Planänderung Erweiterung BE-Fläche

Umgestaltung des Bahnknotens Stuttgart
Ausbau- und Neubaustrecke Stuttgart - Augsburg
Bereich Stuttgart-Wendlingen mit Flughafenanbindung

Planfeststellungsabschnitt 1.2 Fildertunnel
Baub Abschnitt km 0,432 - km 10,030

Grunderwerbsplan		Datum	Name
Lageplan km 9,359 ... 9,862		03/05	KVO
Bearbeiter		03/05	RHA

Anlage 9.2
Blatt 14 von 18

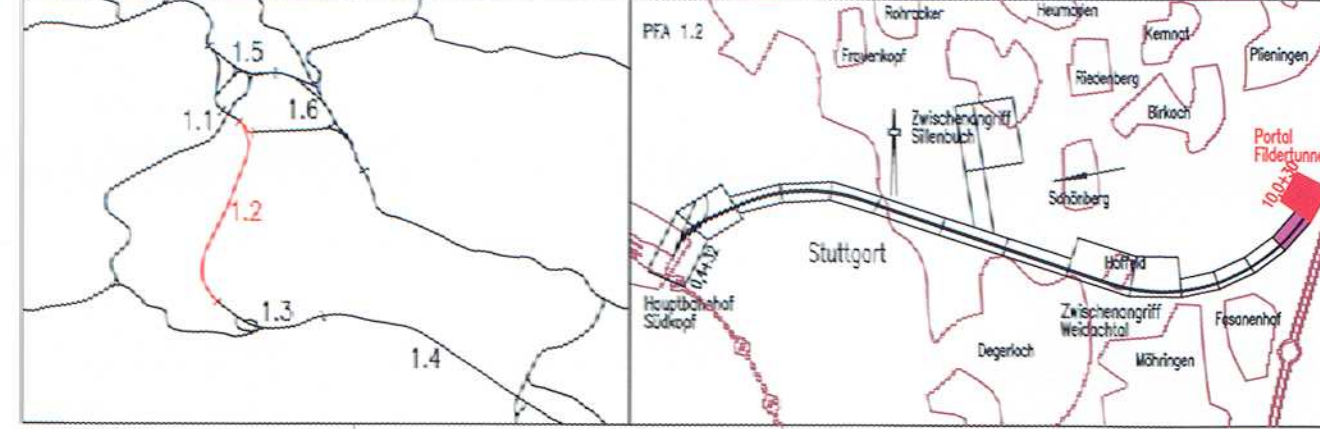
Planänderung Erweiterung BE-Fläche:
Hinweis: Aktuelle Grundgrenzenkataster eingefügt!
(ALT = GRAU; NEU = SCHWARZ)

vorübergehende Inanspruchnahme während der Bauzeit (BE-Erweiterung)
